TRANS/WP.29/2003/68  
17 juillet 2003

PROPOSITION DE PROJET DE COMPLÉMENT 6 À LA SÉRIE 01  
D'AMENDEMENTS AU RÈGLEMENT N° 52

(Véhicules de transport en commun de faible capacité des catégories M2 et M3)

«Figure 7  
Intrusion autorisée d'un élément de structure  
(voir par. 5.7.8.1.3.2)

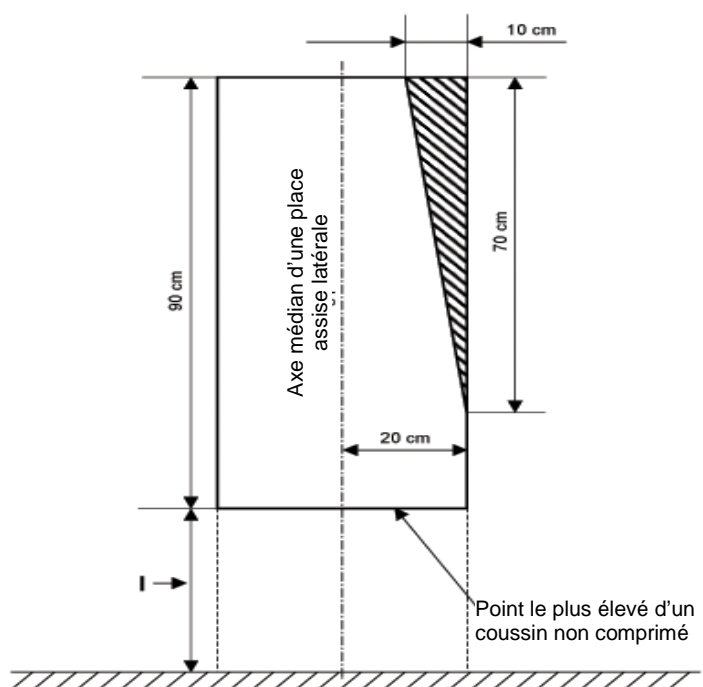
Paragraphe 5.7.8.1.3.2, modifier comme suit:

Annexe 3, figure 7, modifier comme suit:

«5.7.8.1.3.2 Intrusion d'un élément de structure sous réserve que celui-ci ne sorte pas d'une zone triangulaire dont le sommet est situé à 70 cm au-dessus du plancher et sa base, large de 10 cm, dans la partie haute de l'espace considéré, et adjacente à la paroi latérale du véhicule (voir fig. 7 de l'annexe 3).»

I (cm) min.
40-50
(35 cm au niveau des passages de roue et du compartiment moteur)
